**INFRASTRUTTURE FERROVIARIE STRATEGICHE DEFINITE DALLA LEGGE
OBIETTIVO N. 443/01
LINEA AV/AC TORINO – VENEZIA Tratta VERONA – PADOVA
Lotto funzionale Verona – Bivio Vicenza
PROGETTO**

SC03 - Relazione di confronto P.D. / P.E.

Figura 1 – Punti di indagine realizzati nella fase di Progetto Definitivo.

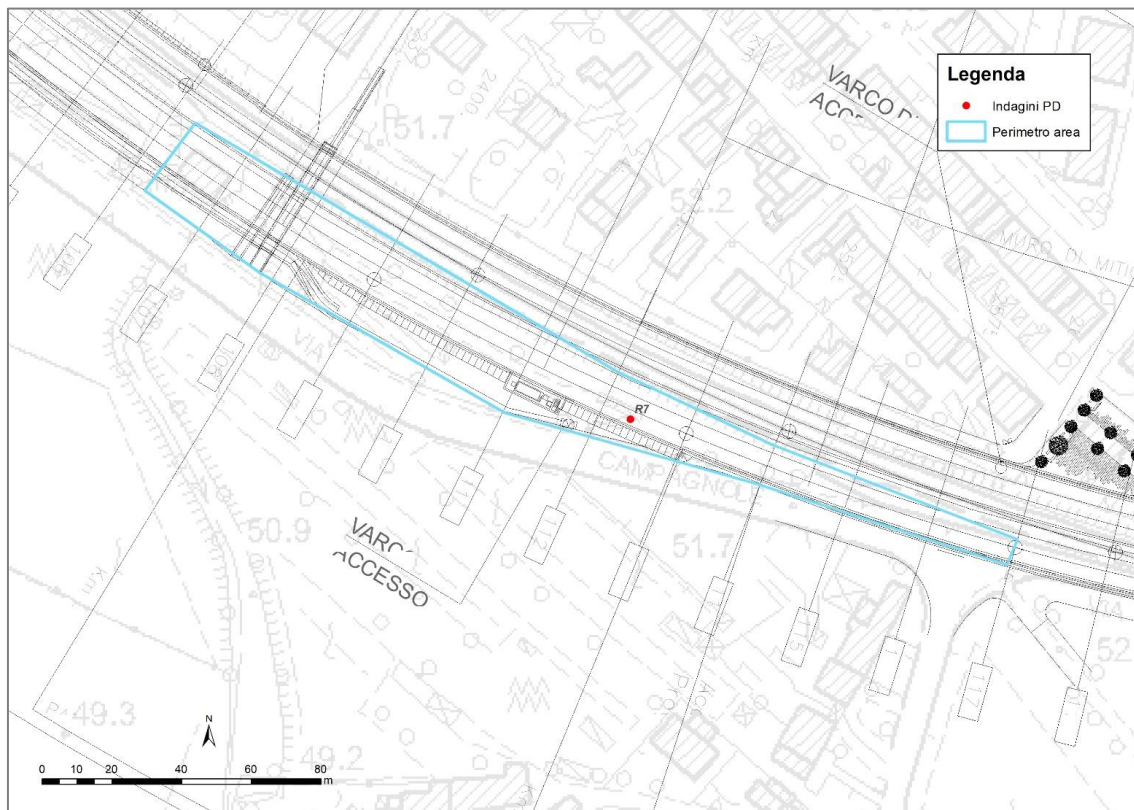
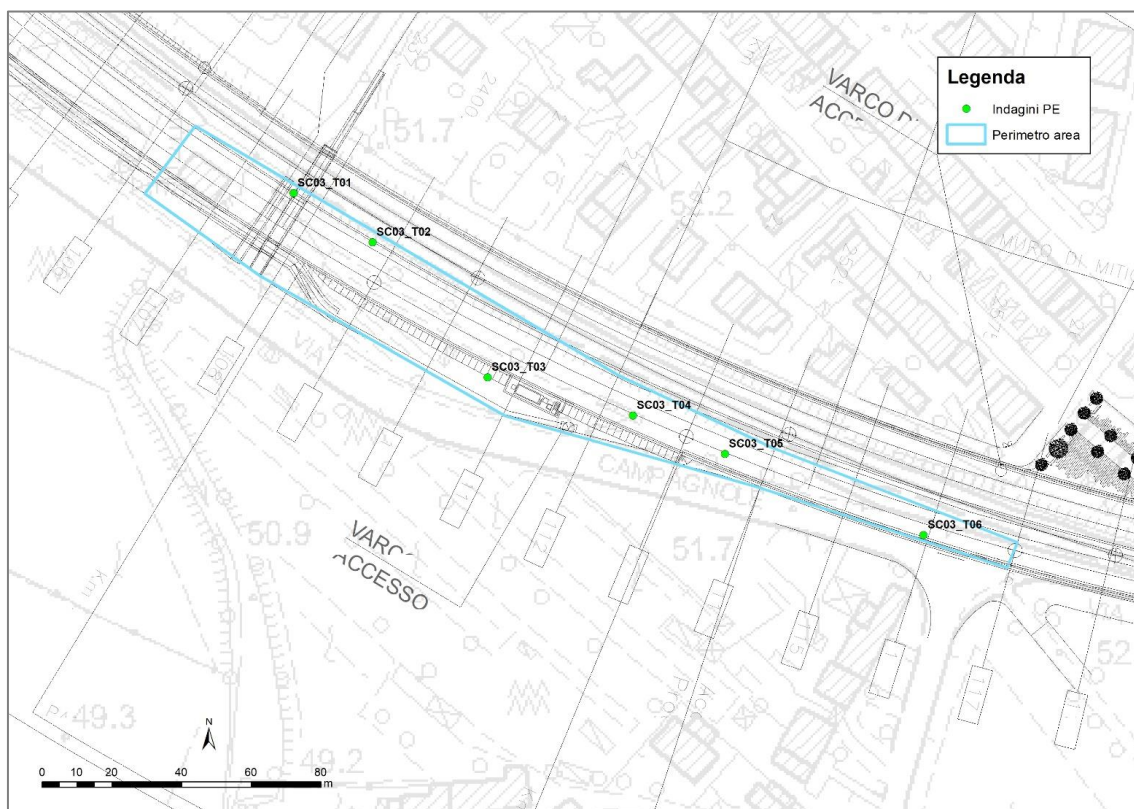
- Nella fase di Progetto Definitivo è stato realizzato un sondaggio (R7), con il prelievo totale di 2 campioni, prelevati a profondità comprese tra 0 m e 2 m dal p.c. Con il Progetto Esecutivo sono stati realizzati 6 punti di indagine, con il prelievo e analisi di 16 campioni, prelevati tra profondità comprese tra 0 m e 2,5 m dal p.c. Il totale dei campioni esaminati per il sito risulta pari a 18, prelevati da 7 punti di indagine.
